Dotyczy: postępowania o udzielenie zamówienia publicznego prowadzonego w trybie przetargu nieograniczonego na „Remont jednostki k/h SYRIUSZ w celu odnowienia klasy PRS” nr sprawy PO-II-370/ZZP-3/22/17.

ODPOWIEDZI NA PYTANIA

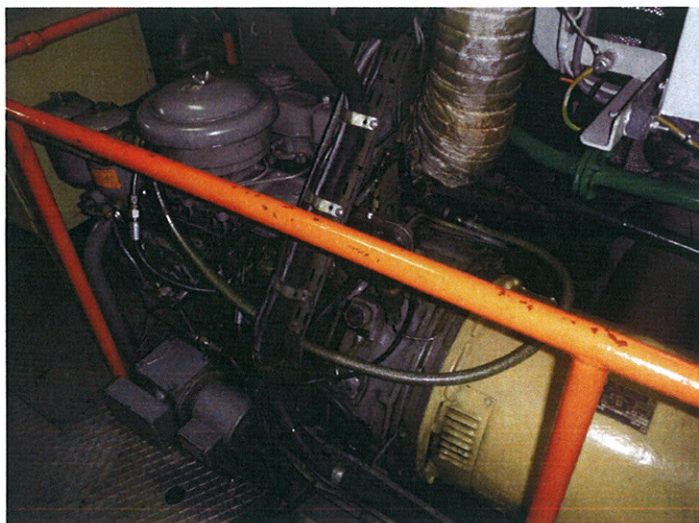
13. Proszę o wskazanie typu sprzęgła vulcan.
14. Jaki płyn chłodzący winien być użyty do zasilania silników pomocniczych.
15. Proszę o podanie długości i średnicy instalacji wydechowej do wymiany otuliny termicznej.

Długość instalacji wydechowej dwa odcinki:

Agregat LB : 2 m ,

Agregat PB : 3 m

Średnica przewodu z otuliną 25 cm.
